Repubblica e Cantone
Ticino

Il Dipartimento del territorio

Vista la richiesta del 27 ottobre 2017 del Municipio per l'**esame preliminare del progetto di adeguamento alla Legge sullo sviluppo territoriale (Lst) dei PR del Comune di Castel San Pietro**;

Allegato 3: PIA 167 – Nucleo, campagna e Chiesa Rossa (non in scala)

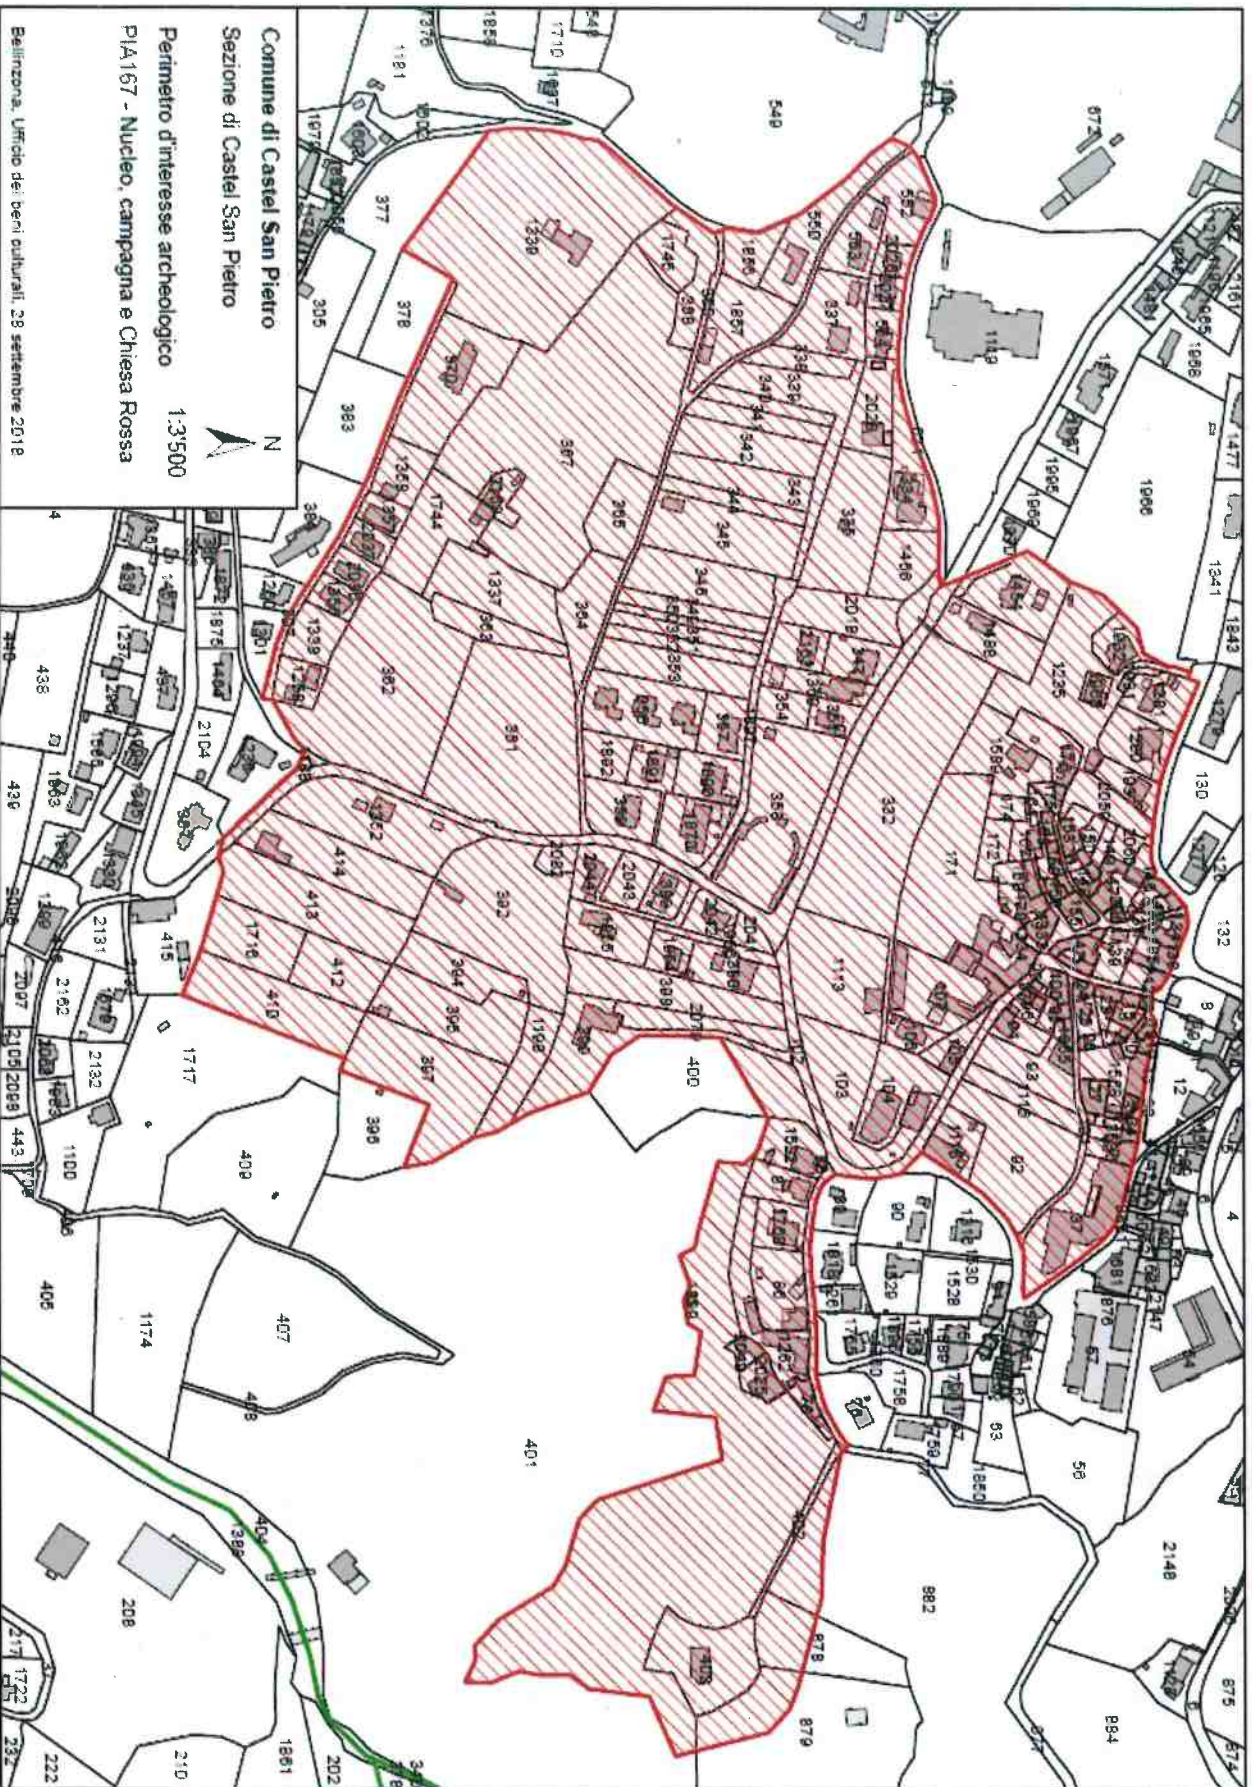
- Campagna e Chiesa Rossa: occorre ampliare il perimetro per includere il nucleo del paese di Castel San Pietro, dove sono segnalati i ritrovamenti di un focolare e di alcune tombe, verosimilmente di epoca altomedievale, e per includere alcuni terreni vicino alla strada cantonale, in cui è stato rinvenuto un antico selciato. Il nome del PIA viene conseguentemente modificato in "Nucleo, campagna e Chiesa Rossa" (cfr. allegato 3).
- Corteglia: la zona già in vigore può essere leggermente modificata e ridotta attorno al mappale n. 281 RFD (cfr. allegato 4).

Allegato 5: PIA 861 – Piazzò (non in scala)

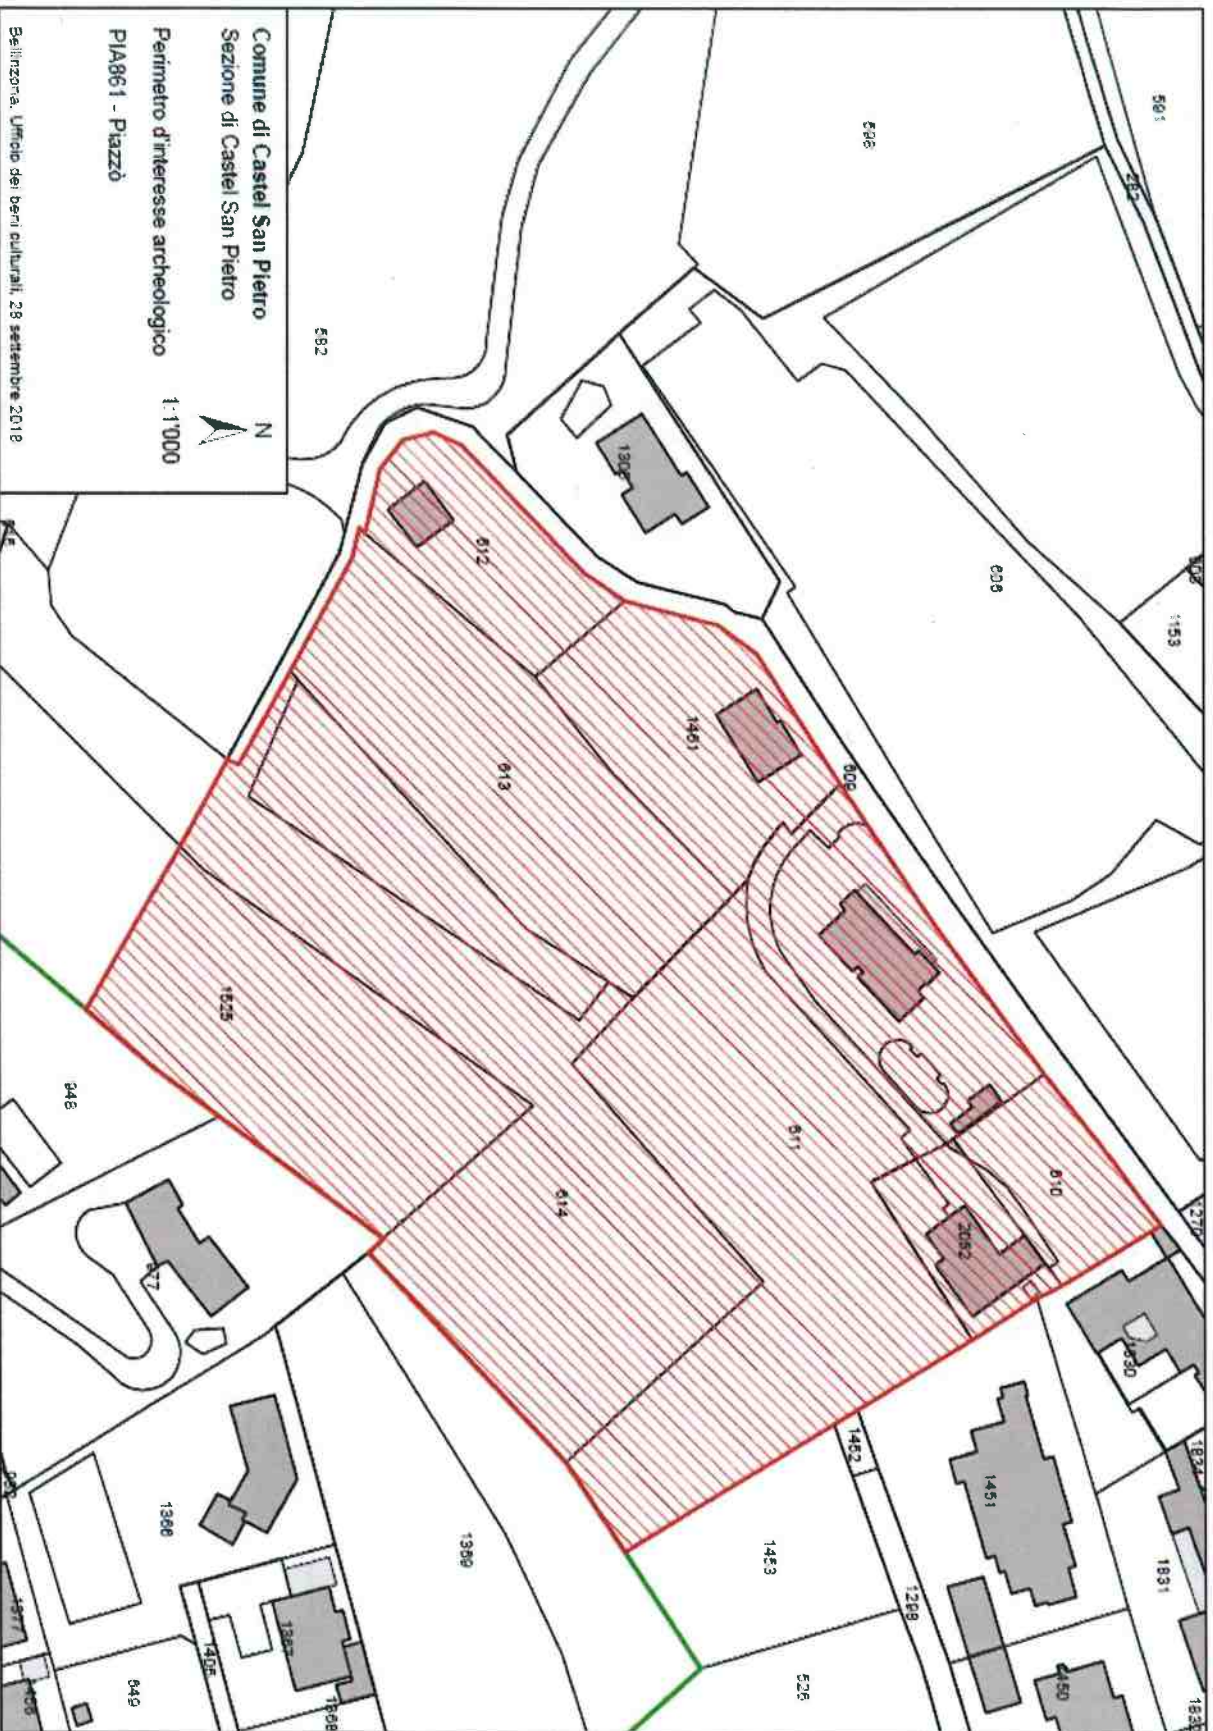
È inoltre opportuno creare i seguenti nuovi PIA (da inserire nelle NAPR e nel piano) così come illustrato negli allegati 5-7):

- Corteglia: in zona Piazzò, località in cui sono state portate alla luce alcune tombe ad incinerazione. SIBC PIA861 (cfr. allegato 5).
- Loverciano: in seguito alla scoperta di alcuni resti murari e di un pozzo, attribuiti all'epoca romana. SIBC PIA862 (cfr. allegato 6).
- Valzago: (località a Campora): sono state portate alla luce alcune tombe di epoca romana; SIBC PIA801 (cfr. allegato 7).

Allegato 8: PIA 89 – Caslaccio (non in scala, la parte in rosso rappresenta l'estensione del PIA sul territorio di Castel San Pietro)

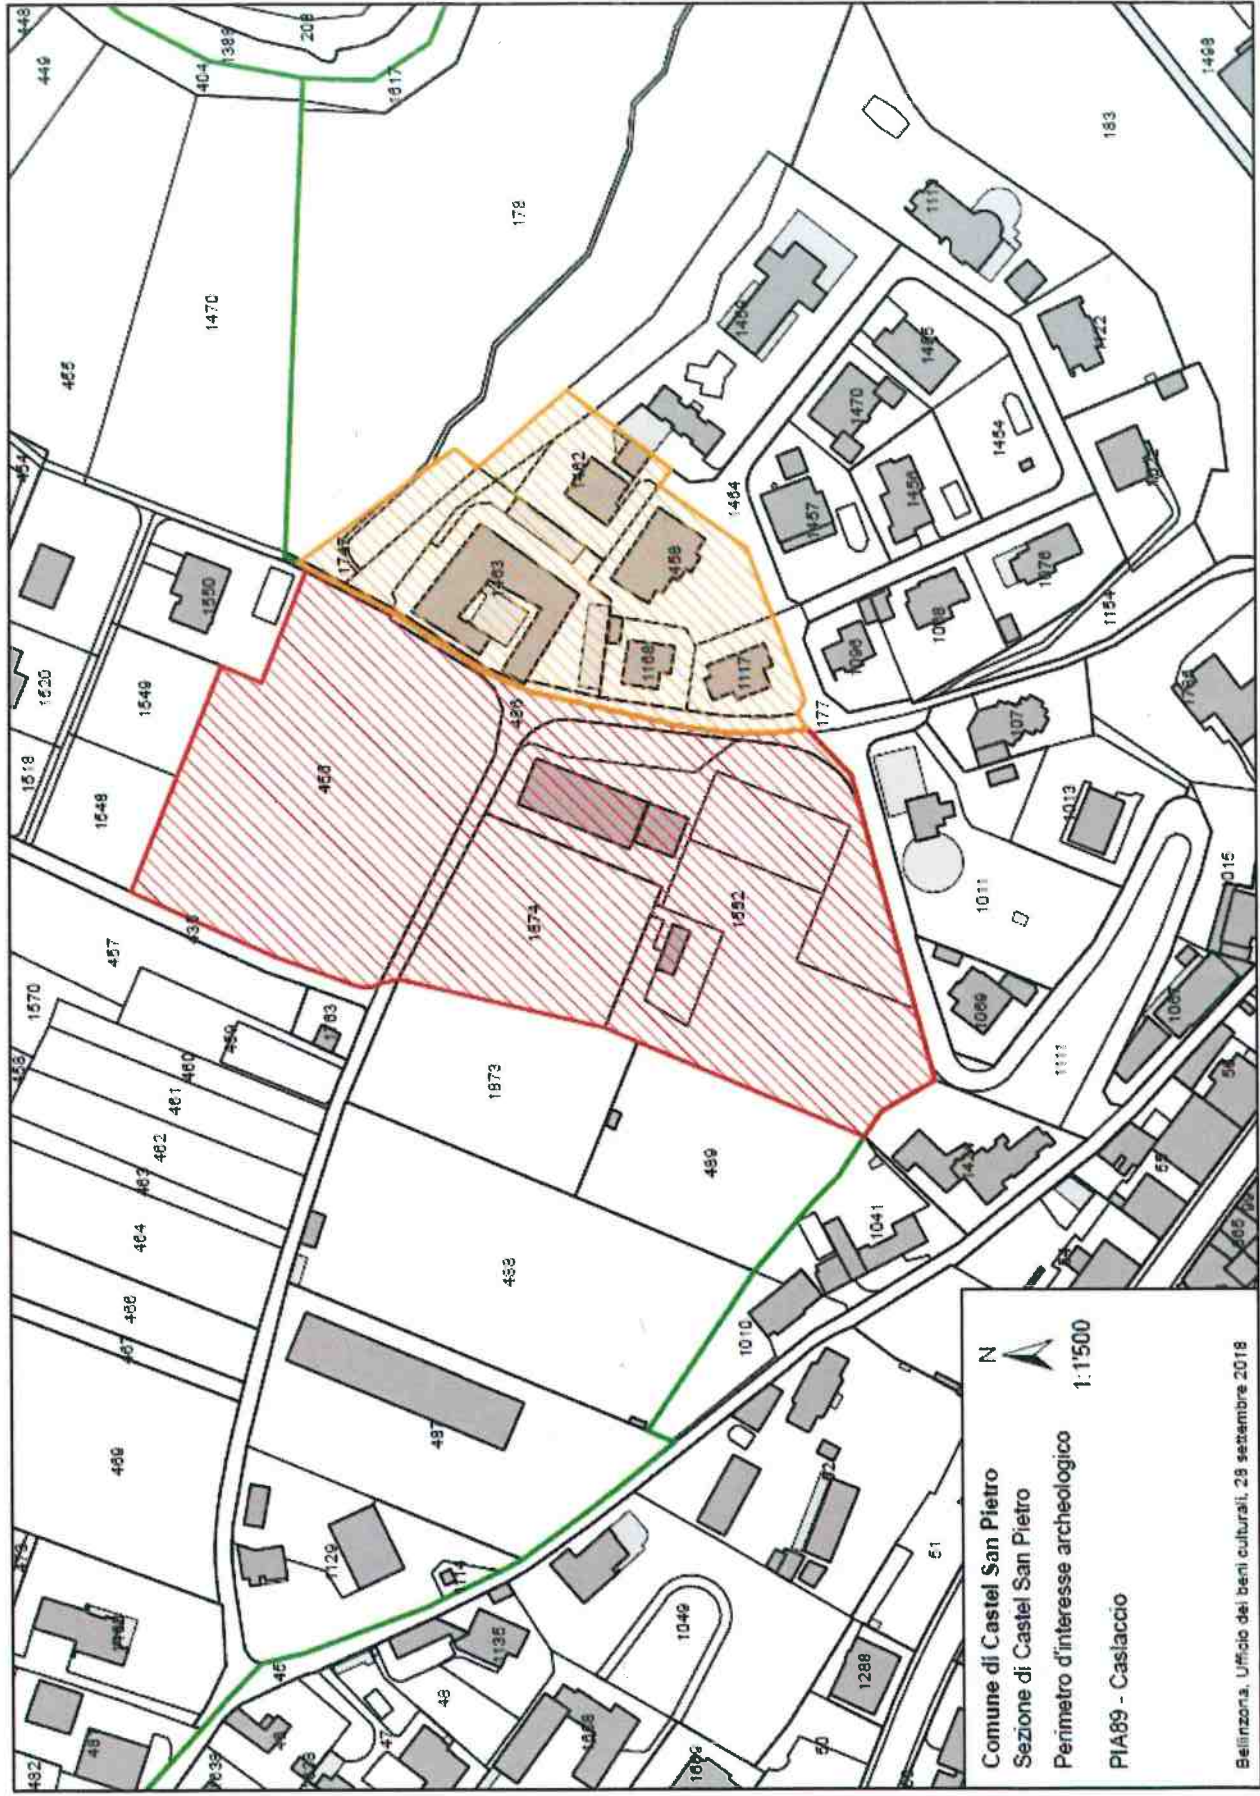
Si osserva inoltre che sul territorio di Castel San Pietro si estende anche il PIA in zona Caslaccio, a ridosso del territorio di Balerna (SIBC PIA89). Tale Perimetro dovrà quindi essere in parte ripreso anche nei piani (allegato 8).
